## TBT-010 & TBT-011 Electronic Throttle Bodies

**Affected are the following Toyota and Scion models equipped with the 2AZ-FE & 2A-ZFXE engines.**

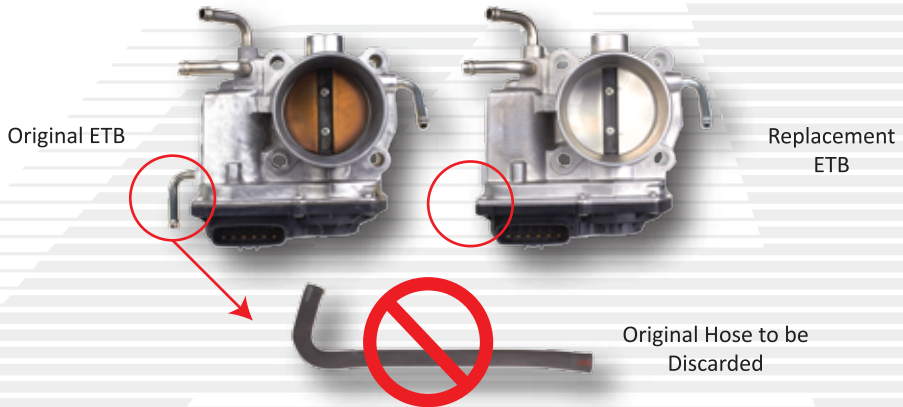
**ATTENTION!** The Electronic Throttle Body originally equipped in the models listed below may differ in appearance compared to the product in this box. Toyota has eliminated the drain pipe on the new electronic throttle body. Please remove and discard the throttle body hose that is no longer required. The port on the other end of the ventilation hose may be left open to the atmosphere, it does not require to be sealed. Please see images below.
